Il muro del Piazzone : – (

Comitato per Campiglia

Il cosiddetto "Piazzone"

(Piazza Callistru)

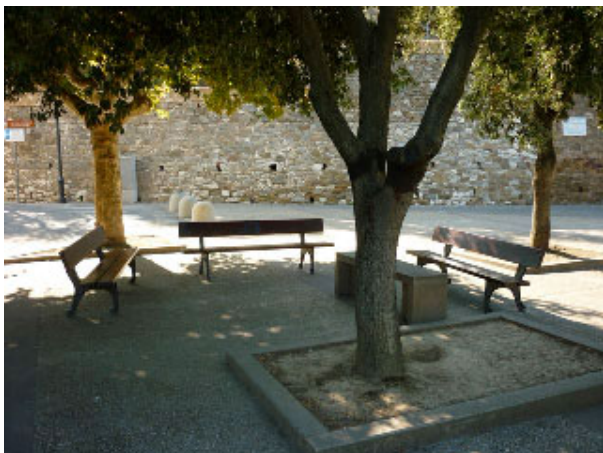
Detto questo, non si capisce come possa essere venuto in mente di realizzare una specie di crestina sul muro che contiene il terreno sopraelevato che fa da sfondo alla piazza. Il muro è del tutto insignificante per tessitura, per tipo di materiali usati, per le numerose rappezature ben visibili. Le gibbosità del muro in pietra vengono evidenziate dal coronamento adottato, rigido sia sul piano verticale che orizzontale.

Il risultato è una fascia malamente ondulata. Il tipo di materiale usato si aggiunge a quelli del muro, alla pietra della piazza, all'intonaco delle facciate circostanti, introducendo un altro elemento per altro estraneo alla tradizione locale. Il disegno adottato richiama

Poiché si riduce a mattoni appiccicati ad un getto di cemento armato, visibilissimo dal piano del giardino pubblico e dalla piazza nei punti di salto di quota tra i muri, il risultato è estremamente modesto e poco degno dell'attenzione che si ritrova invece nel progetto della piazza. Infine risulta incomprensibile e, onestamente molto brutto, l'insieme di toppe e fasce intonacate che interrompono la continuità del muro.

Se questa soluzione è stata scelta in conseguenza di consolidamenti e rialzamenti del muro, non si capisce perché non sono stati utilizzati come paramento, elementi in pietra che nei rappezzati sono stati usati più volte. Se è stata una scelta suggerita dai metodi del restauro filologico, si

può solo ricordare che il muro non ha caratteristiche storiche e artistiche tali da richiedere questo tipo di restauro che comunque avrebbe dovuto essere fatto utilizzando pietre con caratteristiche di trattamento tali da riconoscerne la diversa epoca di esecuzione. In conclusione quanto è stato fatto ha rovinato l'uniformità del muro, l'opera è stata eseguita in maniera molto grossolana ed è stato introdotto un materiale che poco ha a che vedere con quanto già c'era.

A questo punto per completare l'opera ci aspettiamo una bella ringhierina in stile primi '900 da mettere sulla cornice di stile cinquecentesco. Speriamo invece che il Comune abbia la sensibilità di fare eseguire una semplice siepe con nascosta all'interno una barriera in paletti e rete che garantisca la necessaria sicurezza di chi si serve del giardino pubblico.

Ci interesserebbe anche sapere se nell'importo dei lavori (€ 63.000,00) è compreso tutto quanto è necessario per la sicurezza e a quanto ammonta il costo del consolidamento e a
